**AVIS RELATIF À LA PROTECTION
CONTRE LES EVENTUELS EFFETS NOCIFS ET NUISANCES
PROVOQUÉS PAR LES RAYONNEMENTS NON IONISANTS
GÉNÉRÉS PAR DES ANTENNES ÉMETTRICES STATIONNAIRES**

Commune : LIEGE - Exploitant : PROXIMUS

Référence exploitant : 41RED_01

Rapport n° 2686 / 2025

Figure 1 : Vue en plan des lieux de séjour et des points de contrôle

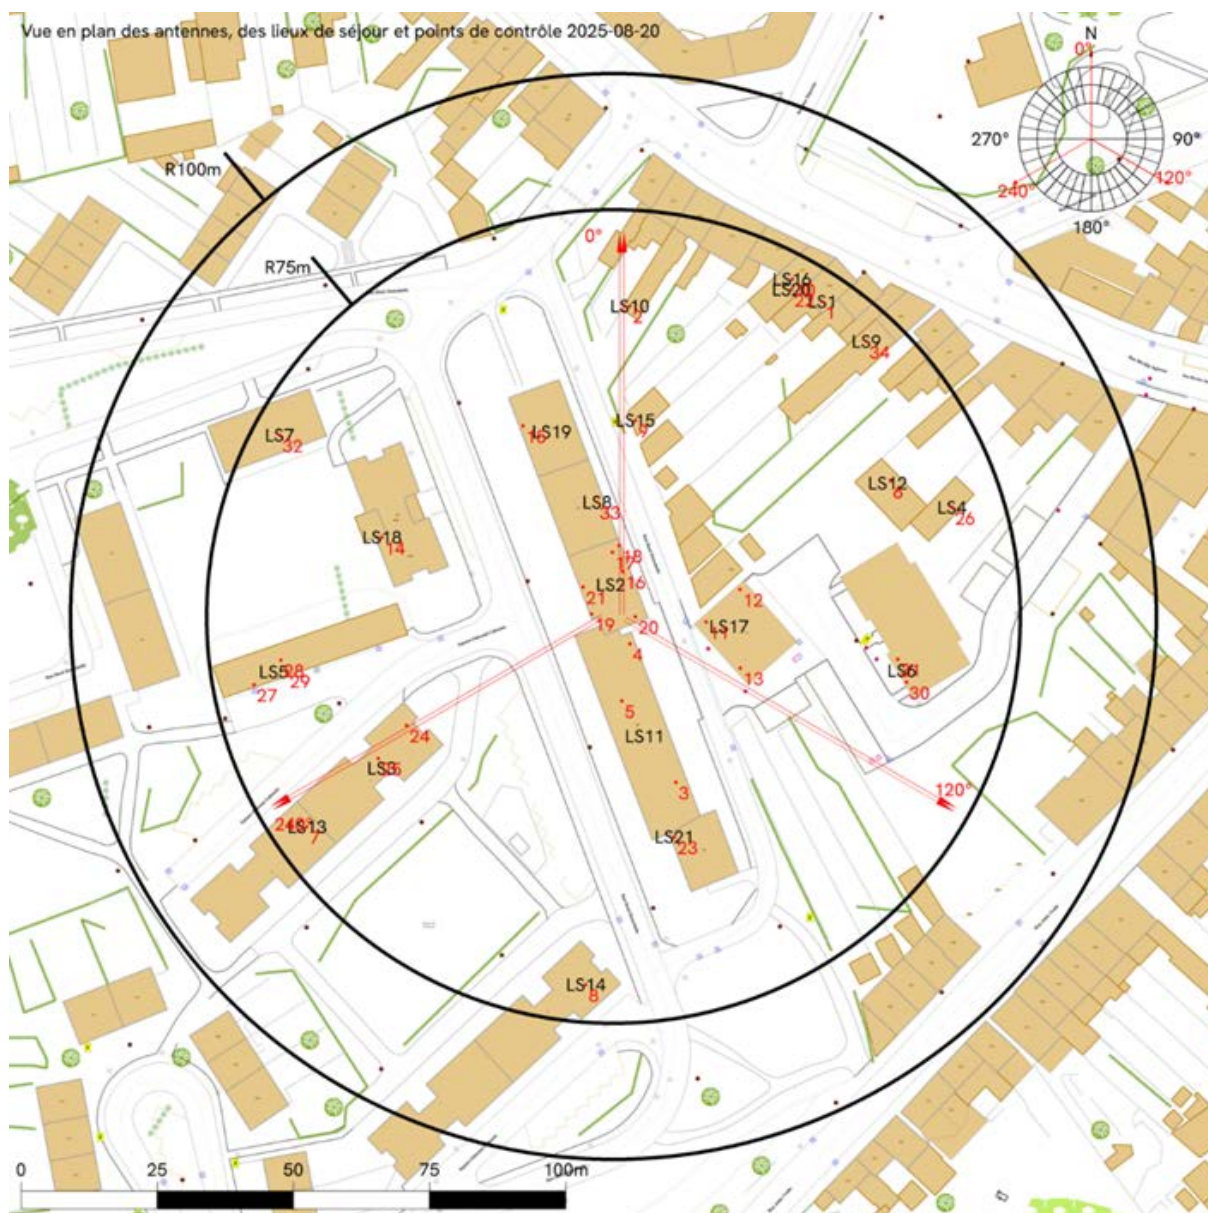
- le numéro du point de contrôle repris sur un des plans de la figure 1;
- le numéro du LS dans lequel se trouve le point de contrôle de la 1^{ère} colonne ;
- l'atténuation d'obstacle prise en compte pour le calcul de l'indice d'exposition dans le LS ;
- le résultat du calcul de l'indice d'exposition.

N° point de contrôle	LS	Atténuation (dB)	Indice d'exposition relatif à la limite par installation IE_i
24	LS3	3,0	0,971
30	LS6	3,0	0,938
31	LS6	3,0	0,856
25	LS3	3,0	0,825
3	LS11	3,0	0,778
23	LS21	3,0	0,680
10	LS16	3,0	0,610
1	LS1	3,0	0,543
2	LS10	3,0	0,535
7	LS13	3,0	0,492
22	LS20	3,0	0,465
14	LS18	3,0	0,357
15	LS19	10,0	0,334
13	LS17	3,0	0,308
11	LS17	3,0	0,294
34	LS9	3,0	0,268
16	LS2	10,0	0,222
33	LS8	10,0	0,222
17	LS2	10,0	0,213
32	LS7	3,0	0,211
18	LS2	10,0	0,208
8	LS14	3,0	0,196
5	LS11	3,0	0,188
12	LS17	3,0	0,174
26	LS4	3,0	0,157
6	LS12	3,0	0,156
9	LS15	3,0	0,133
29	LS5	3,0	0,107
28	LS5	3,0	0,105
27	LS5	3,0	0,103
4	LS11	3,0	0,082
21	LS2	10,0	0,055
20	LS2	10,0	0,036
19	LS2	10,0	0,012

En ce qui concerne les antennes de l'installation mentionnées dans le tableau 1, la distance maximale à laquelle la limite pourrait être atteinte, à l'extérieur, est égale à 97,4 m. S'il n'y a pas de LS à une distance inférieure, les antennes respectent forcément la limite d'immission.

Dans le cas des LS situés à l'intérieur des bâtiments, une atténuation d'obstacle est prise en compte et il en résulte que la distance maximale à laquelle la limite pourrait être atteinte se réduit à 69,7 m.
